Sygnatura: ZP/87/2019

„Budowa budynku A6 dla projektu „MOLEcoLAB Łódzkie Centrum Badań Molekularnych Chorób Cywilizacyjnych””

Działając w oparciu art. 38 ustawy z dnia 29.01.2004 r. Prawo zamówień publicznych Zamawiający udziela wyjaśnień treści Specyfikacji Istotnych Warunków Zamówienia.

Rzut parteru architektura

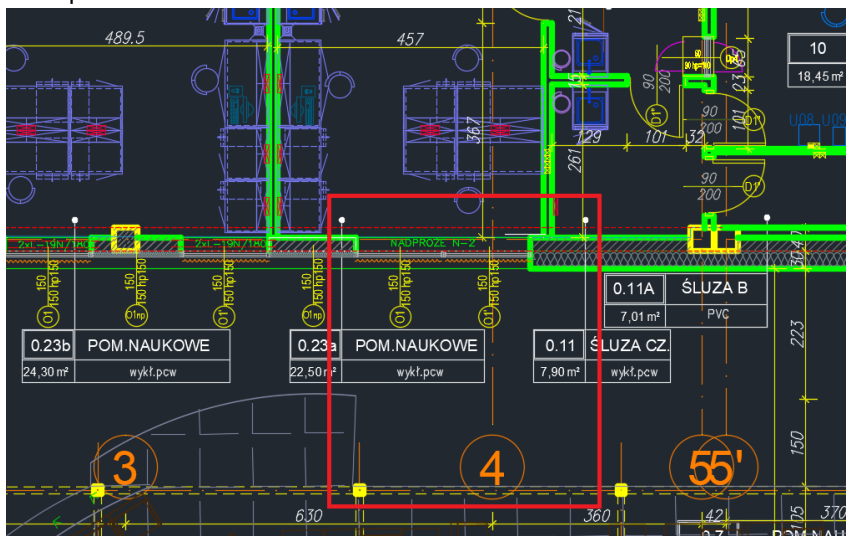
Zgodnie z rzutem konstrukcyjnym w osi 4 występuje słup 40x40, natomiast na rzucie architektury parteru na osi 4 zostały wysowane okna. Prośba o weryfikację.

Odpowiedź: Na rzucie piętra proj. architektury wysowano słup 40x40cm, ślusarka okienna bez zmian.

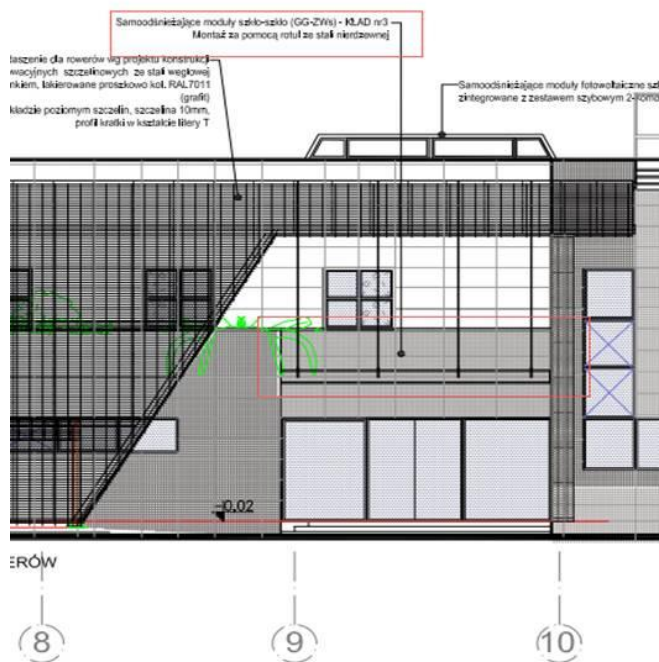
396. Na rysunkach zbrojenia płyty fundamentowej, nie można zidentyfikować wielu prętów zbrojeniowych (brakuje przy nich oznaczeń numerycznych – np. rysunek ZP.91.2017.PW.K.004 PŁYTA FUNDAMENTOWA – SEKCJA B+C, ZBROJENIE GÓRNE.pdf). Przykłady: pręty zaznaczone na czerwono. Z rysunków nie sposób określić zasięg zbrojenia niektórych prętów. Prosimy o potwierdzenie, że ilość zbrojenia dla płyty fundamentowej $95,50+6,44 = 101,95$ t jest poprawną ilością zbrojenia górnego, dolnego oraz wytyków płyty fundamentowej.

Odpowiedź: Pręty zaznaczone na czerwono, bez oznaczeń numerycznych są zbrojeniem dolnym płyty, które jest pokazane na rys. ZP91.2017.PW-K-003.

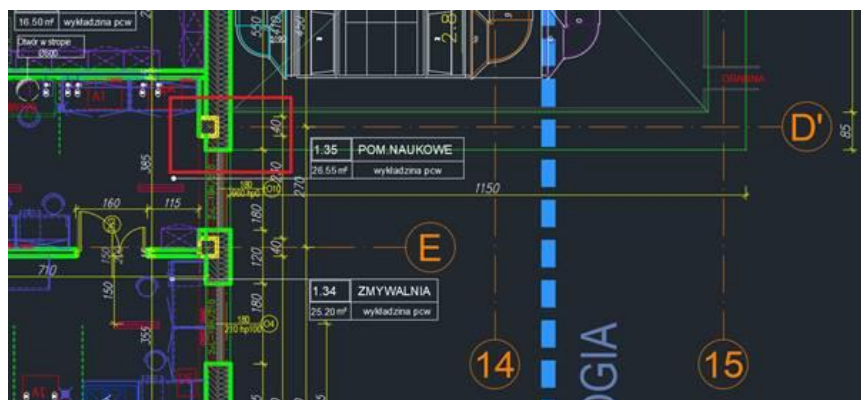
399. Proszę o przesłanie opisu i przekroju elewacji w tym miejscu

Odpowiedź: Opis elewacji budynku znajduje się w projekcie- branża architektoniczna i konstrukcyjna. Wycena zgodnie załączonymi do postępowania kosztorysami nakładczymi.

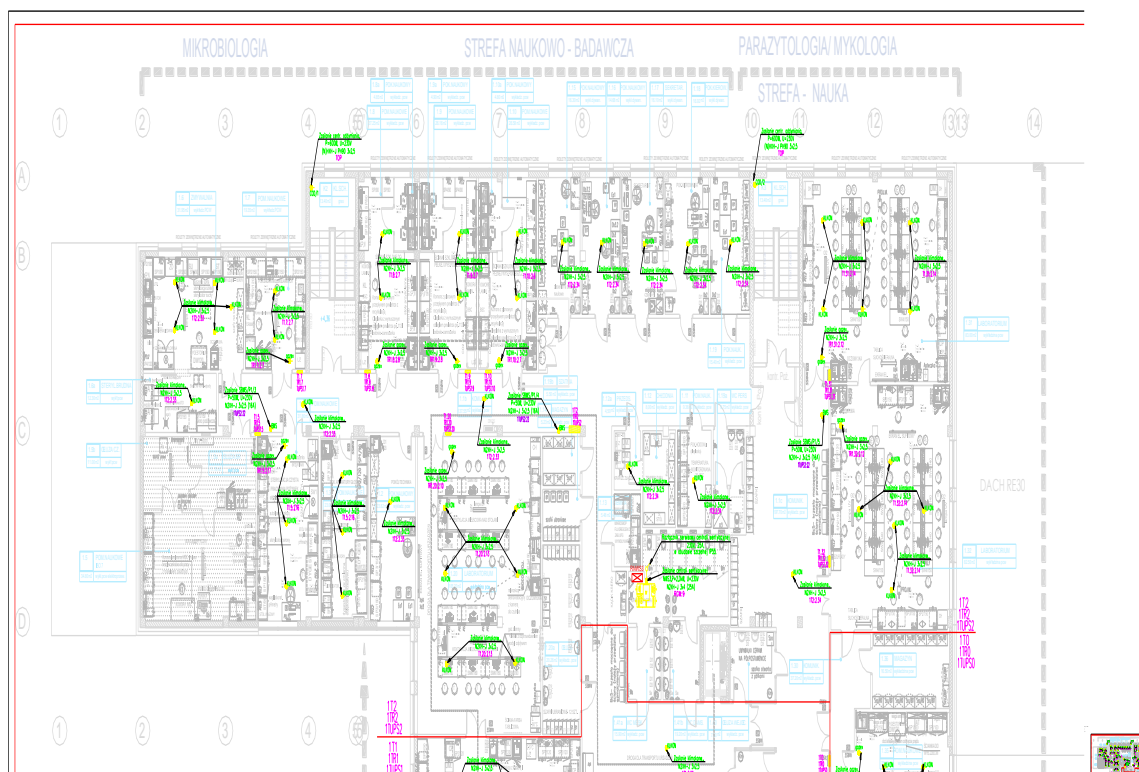
462. Elektryka; W legendzie oznaczeń na rys. EL/178 nie są w ogóle pokazane punkty elektryczno-logiczne PEL i floorboxy, występujące na rysunkach i w przedmiarze robót w kilku konfiguracjach. Prosimy o uzupełnienie legendy o komplet oznaczeń podających dla każdej konfiguracji ilość i rodzaj gniazd wtyczkowych oraz sposób montażu.

Odpowiedź: Zamawiający informuje iż ww elementy są opisane, Należy dokładniej przeanalizować rysunki. Dla ułatwienia załączamy wykaz zestawów PEL.

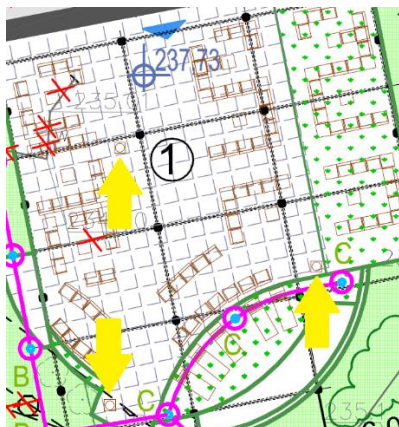
621. Prosimy o wprowadzenie w kosztorysie dodatkowej pozycji dotyczącej wykonania uszczelnień obsadzonych wpustów dachowych

Odpowiedź: W ofercie należy uwzględnić pozycje dotyczące wykonania uszczelnień obsadzonych wpustów dachowych. Zmodyfikowano kosztorys nakładczy.

Kosze na śmieci

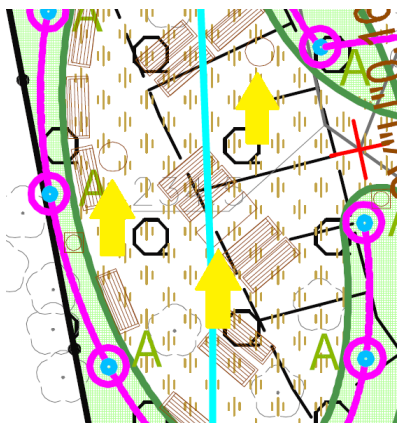
- a) Kosze na śmieci na tarasie oraz przy ławkach ogrodowych
- b) Okrągłe stoliki przy ławkach ogrodowych
- c) Prostokątny stolik przy ławkach ogrodowych

Odpowiedź: Należy wycenić w standardzie analogicznym do CKD. Wyposażenie ruchome budynku i wyposażenie ruchome tarasu wypoczynkowego leży po stronie zamawiającego UMED. Ławki, kosze na terenie należy uwzględnić w ofercie.

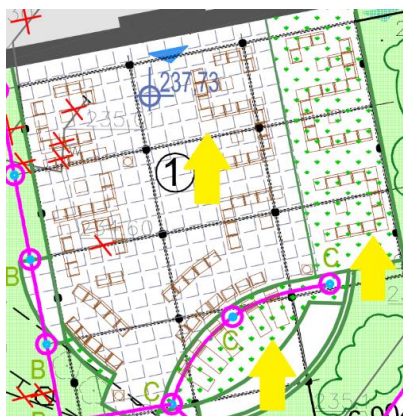
624. Dokumentacja projektowa nie precyzuje jakie stojaki rowerowe mają zostać wycenione w ofercie. Potrzebna jest dokładna specyfikacja lub konkretny model stojaka. Prosimy o uzupełnienie informacji projektowej.

Odpowiedź: Należy uwzględnić stojaki ze stali nierdzewnej jedno i dwustronne, przykręcane. Typ wg przykładu

C Chodnik

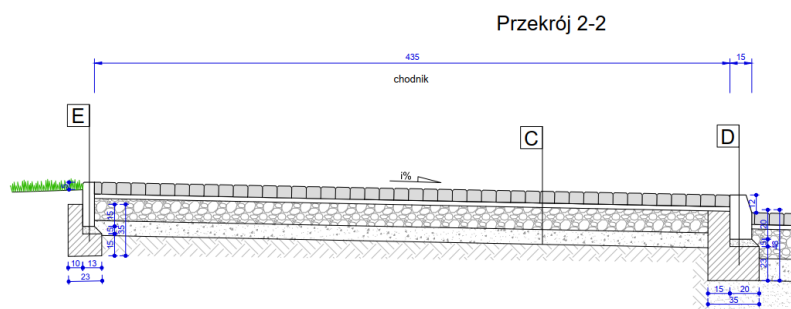
Według legendy na rysunku PZT chodnik ten ma być wykończony płytami z betonu architektonicznego o wymiarach 90x90 cm. Układ warstw dla tego typu rozwiązania wynika np. z pozycji wymienionych w „ślepych kosztorysie”. Prosimy o określenie, które z wyżej wspomnianych rozwiązań jest obowiązujące dla przygotowania oferty. Jeżeli będą to wersja z płytami z betonu architektonicznego, to prosimy o doprecyzowanie grubości płyt 90x90 cm lub podanie konkretnego modelu.
